UNIDAD AMBIENTAL
INFORME DE EVALUACIÓN DEL EsIA DEL PROYECTO
“REHABILITACIÓN DE PISCINAS O ESTANQUES
DE CULTIVO DE CAMARONES”.

Nº nota de MiAmbiente: DEIA-DEEIA-UAS-0059-1104-2022

Promotor: ACUÍCOLA ANTÓN, S.A.

No. de Expediente: DEIA-II-PE-017-2022

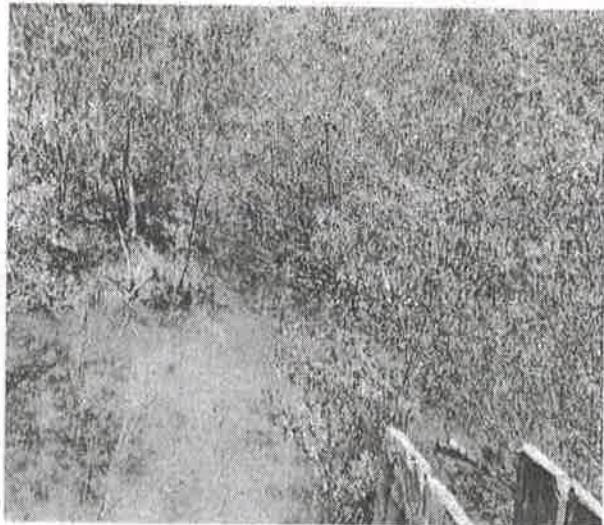
Observación 3: Se pudo observar que en el área del reservorio, existe una franja de manglar bastante regenerada la cual bordea todo el contorno del mismo. Se preguntó al consultor si pretendía derribar esta franja de manglar y el mismo concluyó que esta no se tocaría.
